Vorhabenbezogener Bebauungsplan „Solarpark Mühlbuck“ Frühzeitige Behördenbeteiligung - Abwägung

Behandlung der Stellungnahmen im Rahmen der frühzeitigen Beteiligung der Behörden und sonstigen Träger öffentlicher Belange gemäß § 4 Abs. 1 BauGB, der Nachbargemeinden gemäß § 2 Abs. 2 BauGB sowie der frühzeitigen Öffentlichkeitsbeteiligung gemäß § 3 Abs. 1 BauGB

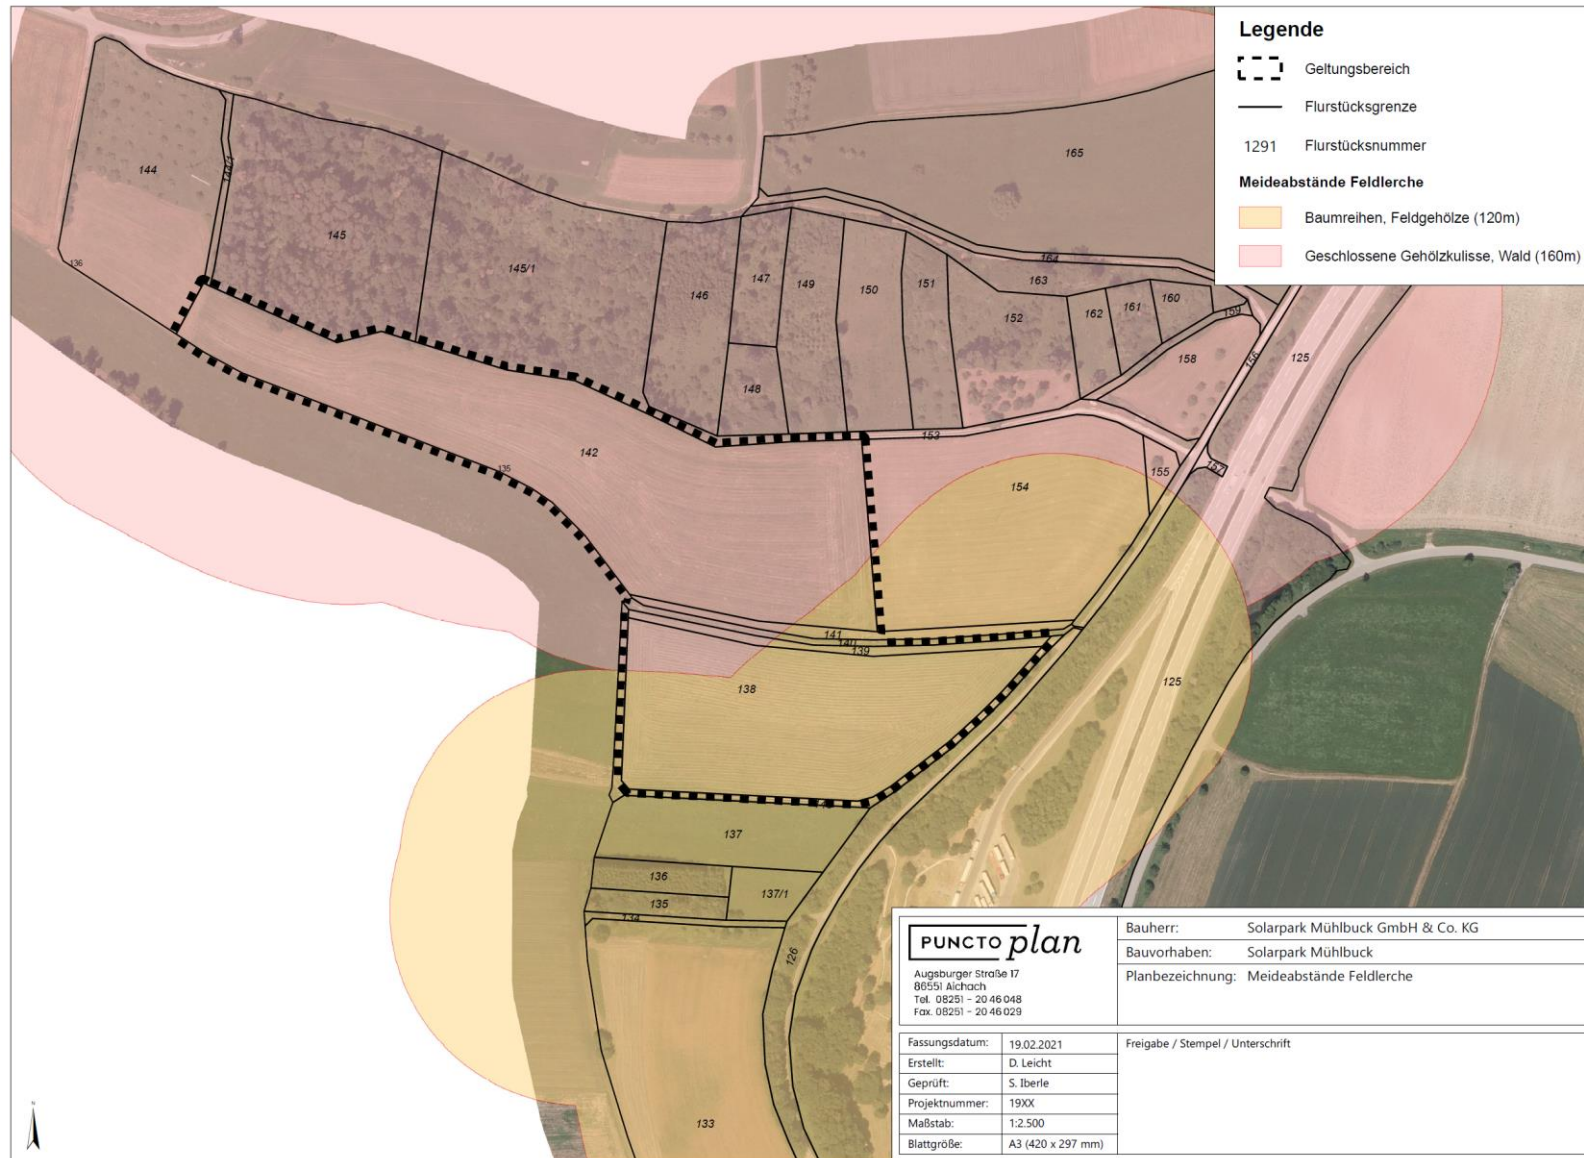
Stellungnahme	Beschluss
• Auf den als Dauergrünland genutzten Flurstücken Nr. 142 und Nr. 138 kann aus Sicht der Unteren Naturschutzbehörde das Vorhandensein geschützter Pflanzen und Biotope ohne eine exakte Ansprache des Biototyps nicht ausgeschlossen werden. • Darüber hinaus geht mit der Überbauung der Flächen der Verlust von Lebensraum insbesondere für offenlandbewohnende bzw. -nutzende Vogelarten, darunter Feldlerche, aber auch verschiedene Greifvogelarten, die die Fläche als Jagdhabitat nutzen, einher.	Gesetzlich geschützte Biotope sind im Plangebiet nicht vorhanden. Die Flächen werden vom Planer als G11 Intensivgrünland eingestuft. Wie in der Stellungnahme der uNB erläutert handelt es sich bei der Feldlerche um eine offenlandbrütende Vogelart, welche gegenüber Vertikalstrukturen wie beispielsweise Baumgruppen einen Meideabstand hält. Gegenüber Wäldern wurden Abstände von 160 m festgestellt, einzelne Gehölzstrukturen resultierten immerhin noch in einem Meideabstand von 120 m. Auf Grundlage dieser Erkenntnisse kann das Vorkommen der Feldlerche aufgrund der, auch von der uNB genannten bestehenden Wald- und Gehölzstrukturen ausgeschlossen werden (siehe folgende Abbildung). Die Planunterlagen wurden angepasst.
